## PROJET DE DESSERTE FERROVIAIRE AU TERMINAL MARITIME DE GRANDE-ANSE

QUESTIONS ET COMMENTAIRES DES AUTORITÉS PROVINCIALES

**RÉPONSES AUX QUESTIONS ET COMMENTAIRES  
DES AUTORITÉS PROVINCIALES RESPONSABLES, 1<sup>ÈRE</sup> SÉRIE**

novembre 2011  
Dossier 11257

**Carte 2**

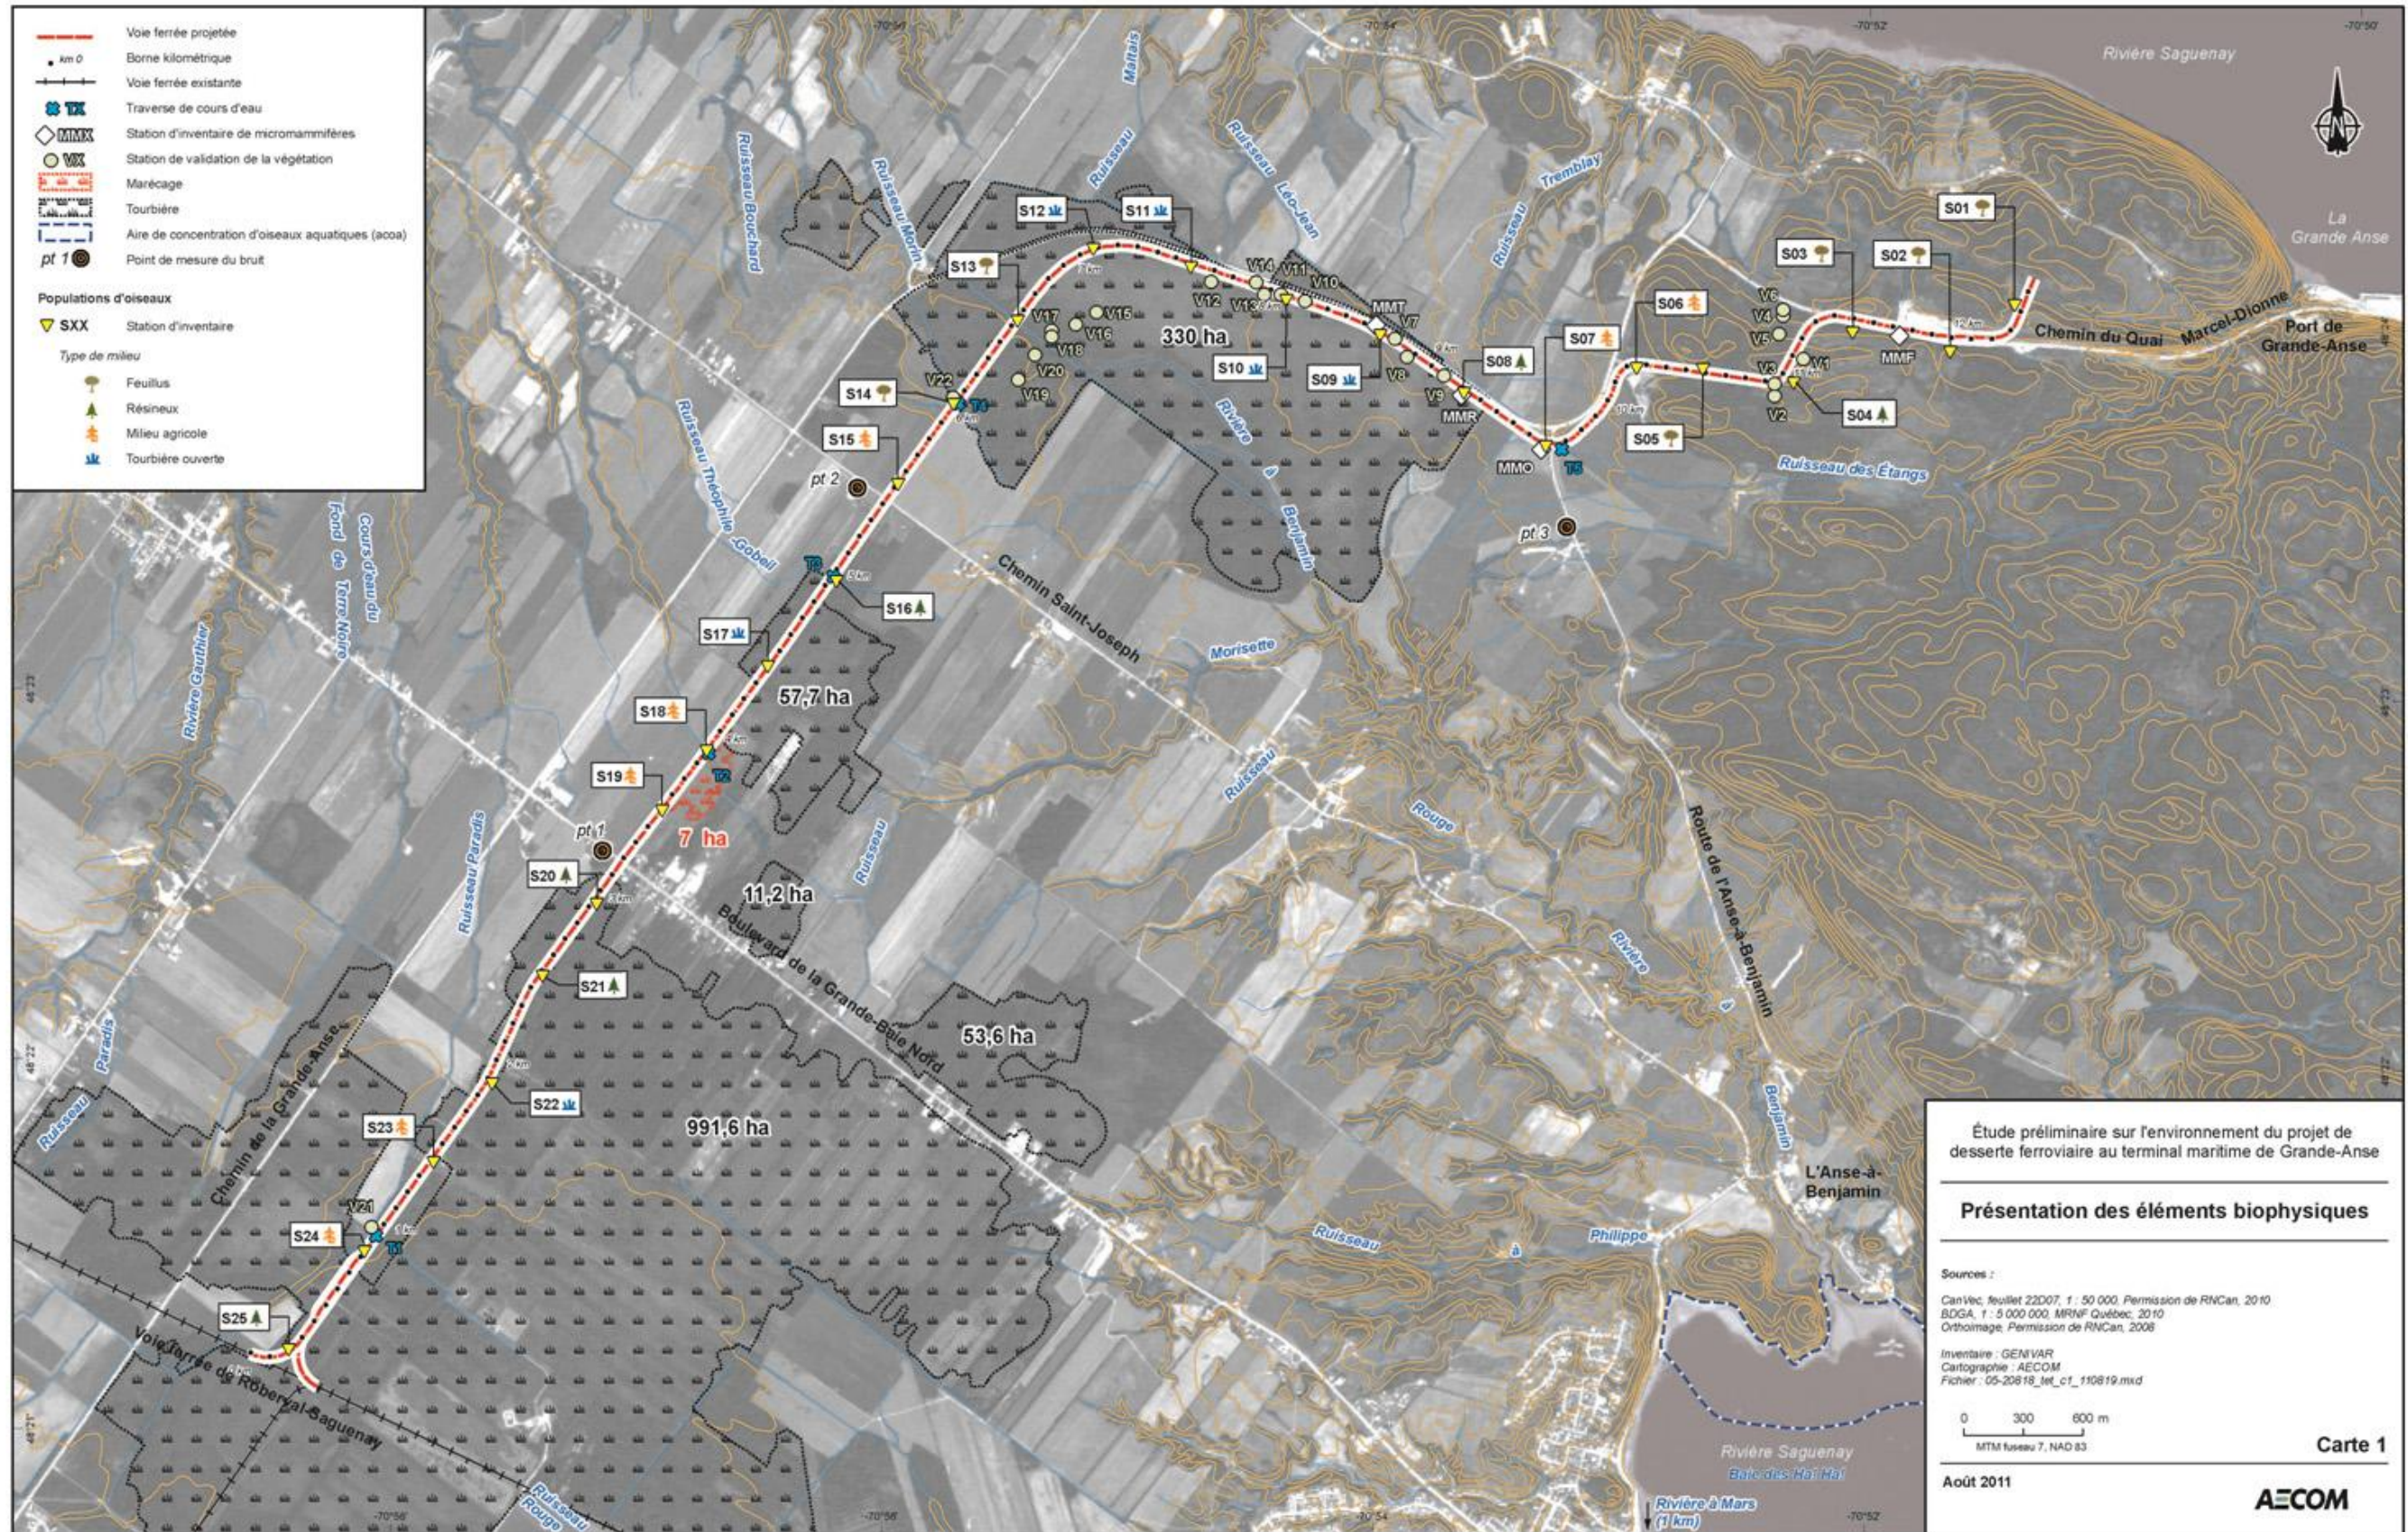
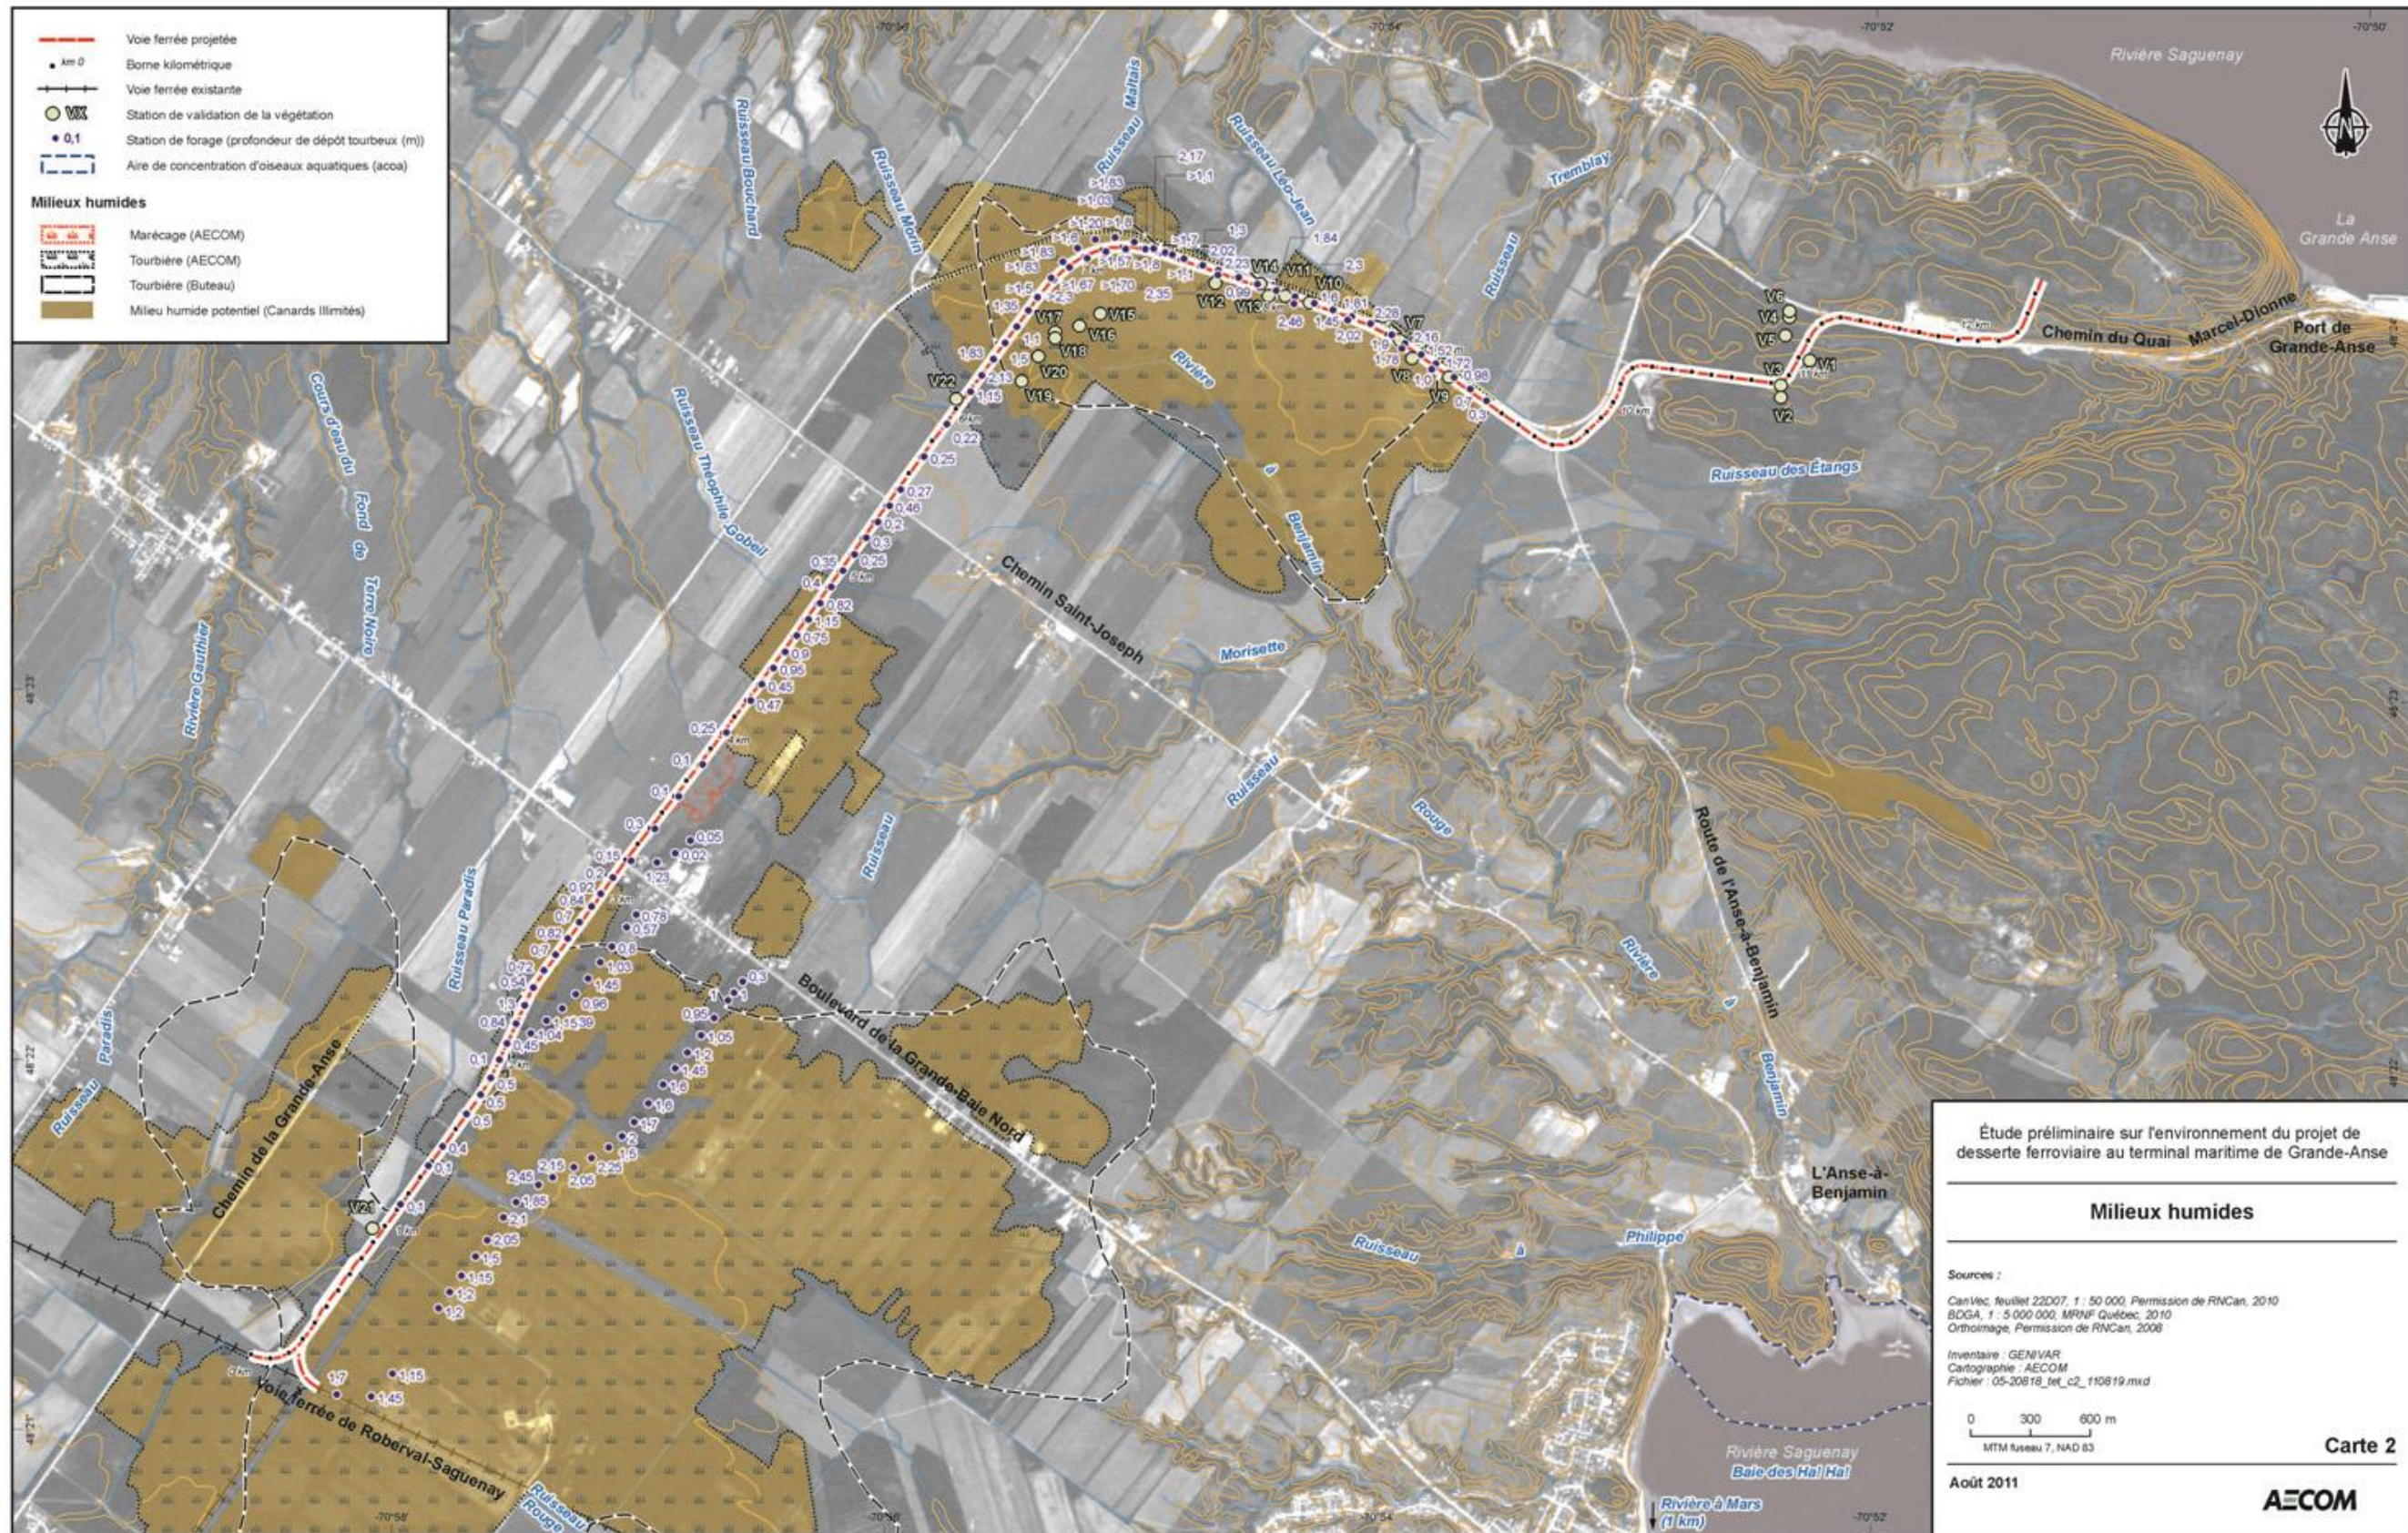
L'initiateur devra présenter une délimitation cartographique de tous les milieux humides qui se trouvent à l'intérieur de la zone d'étude. Cette cartographie devra comprendre la totalité du milieu humide en incluant la partie qui est située à l'extérieur du tracé ou de l'emplacement de l'infrastructure. Elle devra également localiser et identifier la classe de chacun des milieux humides, et ce, pour chacun des projets de tracé fournis à la section 3.1 et pour toutes les infrastructures reliées au projet.

Cette nouvelle information a été ajoutée aux cartes 1 et 2 (nouvelle carte) de l'étude d'impact. Elles sont présentées aux pages suivantes.

Texte ajouté à la section 2.4.1.4 (Délimitation des milieux humides) :

La délimitation des milieux humides visés par l'emprise ferroviaire résulte de l'intégration de plusieurs sources d'information afin de produire une carte préliminaire des milieux humides du territoire à l'étude (carte 2) : carte pédologique de Raymond (1971), Atlas des tourbières du Québec méridional (Buteau, 1989) et cartographie des milieux humides potentiels (MHP) de Canards Illimités Canada (2010). Cette carte préliminaire a ensuite été retouchée afin qu'elle reflète l'utilisation actuelle du territoire, telle qu'observée sur les orthophotos de haute résolution datant de 2007. Finalement, la photo-interprétation de la végétation (Génivar, 2010c) et l'étude pédologique de LVM (2010) ont servi à préciser les limites exactes des milieux humides dans l'emprise ferroviaire. Les limites des milieux humides potentiels selon Canards Illimités Canada (2010) et Buteau (1989) apparaissent à la carte 2.

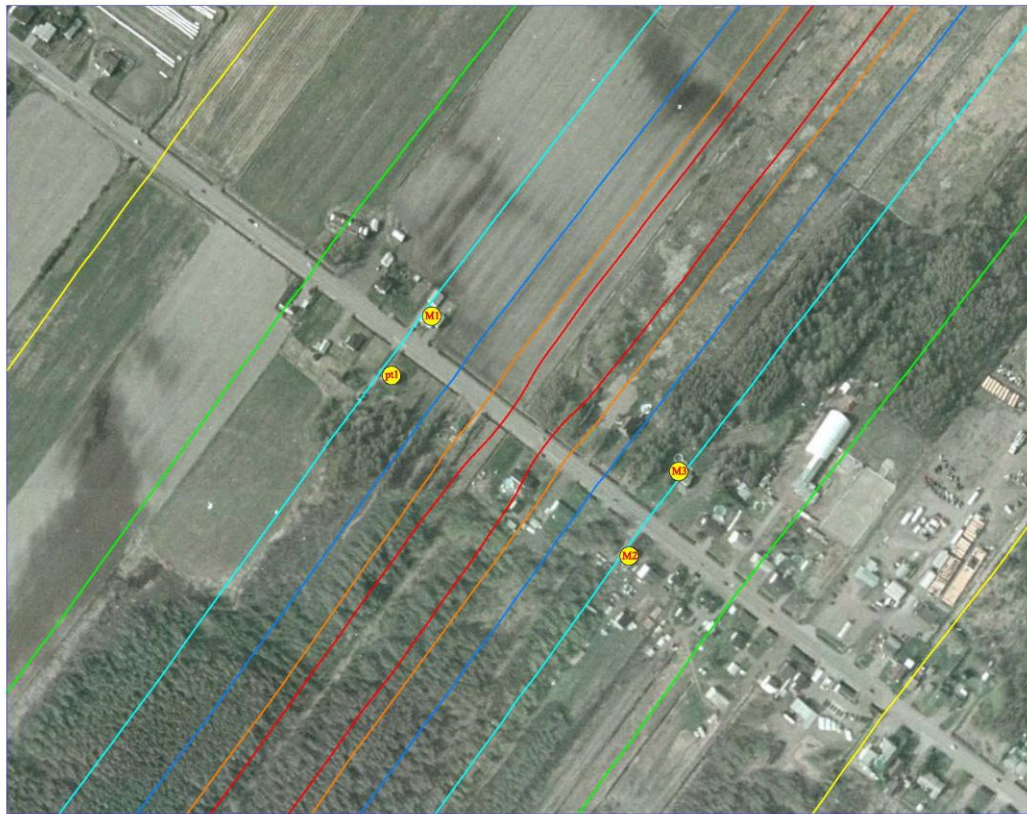
L'article laisse entendre que la liaison entre le terminal maritime et le parc industriel se fera par convoyeur industriel et non par camion. Pouvez-vous confirmer ou infirmer cette affirmation ?

Un tel convoyeur a été envisagé par l'APS en tant qu'option potentielle advenant le transbordement de gros volumes de marchandises en vrac qui justifierait les coûts importants de sa mise en œuvre. Autrement, le transport des marchandises entre le terminal maritime et le site du parc industriel continuera de se faire par camionnage sur le chemin du Quai-Marcel-Dionne qui est un chemin privé appartenant à l'APS. Des camions hors-route pourraient être utilisés pour ce faire puisqu'il s'agit d'un chemin privé dont l'accès est contrôlé.
